改善箇所説明図

改善の内容

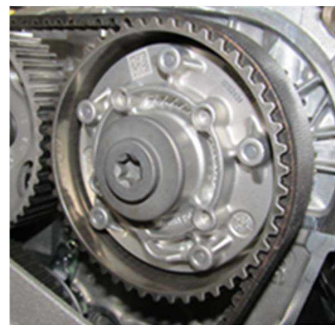
可変バルブタイミングユニットにおいて、構成部品のスプロケット表面の加工が不適切なため、取付ボルトが緩むものがある。そのため、当該ユニットが適切に作動せず、エンジン警告灯が点灯しエンジン不調となり、最悪の場合、走行中に当該ユニットが破損して、エンストして再始動不能となるおそれがある。

全車両、可変バルブタイミングユニットを対策品と交換する。
